Keuringsverslag van een elektrische laagspanning- en zeer lage spanningsinstallatie

NIET CONFORM

Straatnaam Marcel Demanlaan
Huisnummer 22
Busnummer
Postcode 8670
Gemeente KOKSIJDE
Land België

Controlebezoek van een oude huishoudelijke elektrische installatie van een wooneenheid bij verkoop op vraag van de verkoper volgens (KB 08/09/2019) - AREI Boek 1- 8.4.2. en 8.2.1. en 4.2.4.3.

Afbelding schakel- en verdeelbord:

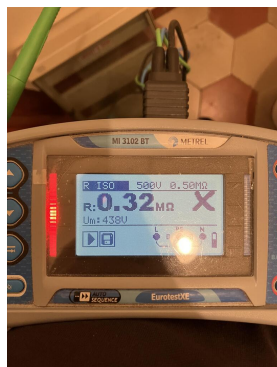
I2.01 De waarde van de isolatieweerstand van één of meerdere stroombanen is kleiner dan 0,5M ohm (Boek 1 Onderafdeling 6.4.5.1.)

I3.08 Een demonteerbaar aansluitstuk (aardingsonderbreker) dient aangebracht te worden in de aardgeleider teneinde de meting van de aardweerstand mogelijk te maken. (Boek 1 Onderafdeling 5.4.3.5.)

I3.09 Een demonteerbaar aansluitstuk (aardingsonderbreker) moet steeds gemakkelijk bereikbaar zijn. (Boek 1 Onderafdeling 5.1.5.1. en 5.4.3.5.)

I5.02 De aanduiding van de stroomkringen en/of apparatuur, aansluitklemmen, enz dient aangebracht of vervolledigd te worden. (Boek 1 Onderafdeling 3.1.3.1. en 3.1.3.3.A. en 5.1.6.1)

I5.02.01 Elke elementaire stroombaan moet met een hoofdletter aangeduid worden. Elk lichtpunt, contactdoos, moeten genummerd worden in volgorde gezien vanaf de beschermingsinrichting tegen overstroom. (Boek 1 onderafdeling 3.1.2.1.)

I5.13 De nominale spanning dient duidelijk vermeld te worden op een oordeelkundig gekozen plaats. (Boek 1 Onderafdeling 3.1.3.3.)
